**DSR-ZP-VIII.271.2.2022****Wykonawcy uczestniczący w postępowaniu o udzielenie zamówienia publicznego**

Działając na podstawie art. 284 ust. 2 ustawy z dnia 11 września 2019 r. Prawo zamówień publicznych (Dz. U. z 2021 r. poz. 1129 ze zm.) Wydział Zamówień Publicznych w Departamencie Strategii i Rozwoju Urzędu Miasta Łódź w imieniu Zamawiającego – Miasto Łódź-Zarząd Dróg i Transportu, ul. Piotrkowska 173, 90-447 Łódź przekazuje zapytania od Wykonawcy dotyczące treści Specyfikacji Warunków Zamówienia (SWZ) i udziela wyjaśnień dotyczących postępowania na „**Uruchomienie dynamicznego systemu informacji parkingowej dla obiektów użyteczności publicznej w Łodzi**”,

Pytanie 7

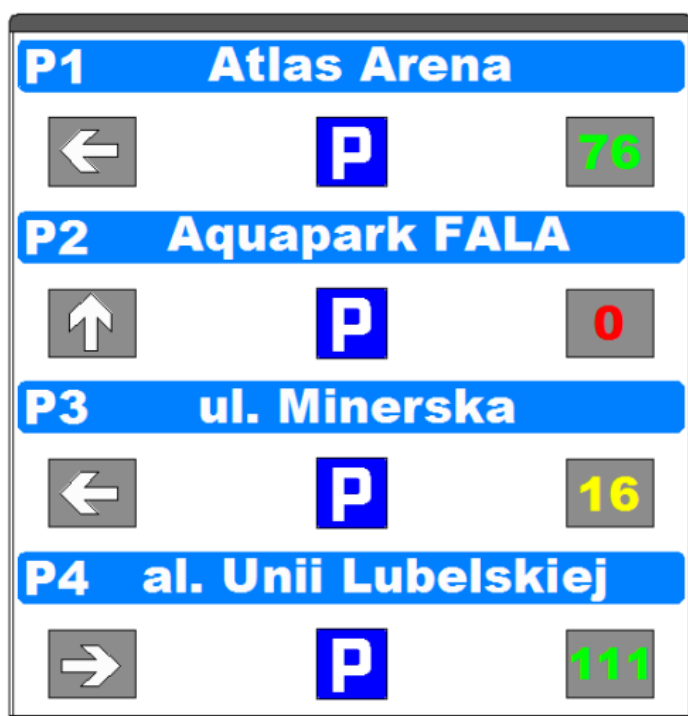
Czy miejsce gdzie, zgodnie z poniższym rysunkiem, widnieje strzałka ma być polem definiowalnym, wykonanym w technologii LED? Jeśli tak, to proszę o wskazanie parametrów rozdzielczości dla tej matrycy, oraz informacji czy należy zastosować matrycę zbudowaną z diod LED RGB czy też zastosować matrycę zbudowaną z diod LED AMBER?

Zgodnie z informacją zawartą w PFU "Urządzenia muszą posiadać min. dwa definiowane pola tj. **z zalecanym kierunkiem jazdy** (definiowane przez operatora systemu parkingowego) oraz **ilością wolnych miejsc** na poszczególnych obiektach (dane zewnętrzne)." „Pola związane z nazewnictwem należy zaplanować jako element modyfikowalny bez potrzeb wymiany całej tablicy. Dopuszcza się wykonanie tych pól jako aktywnych (wyświetlanych tekstowo LED, definiowanych w systemie przez operatora) lub wymiennych paneli z trwałego materiału odpornego na warunki atmosferyczne, w stylistyce nieodbiegającej od całości kształtu znaku zmiennej treści." Szczegóły techniczne w tym minimalne

wymiary oraz zakres widoczności znaków zmiennej treści zostały w sposób jasny wyszczególnione w PFU. Szczegółowe dane dotyczące oznaczeń na tablicy zmiennej treści uzgodnione zostaną na etapie projektu branżowego. Zamawiający zmienia termin złożenia oferty na dzień 31.01.2022r.
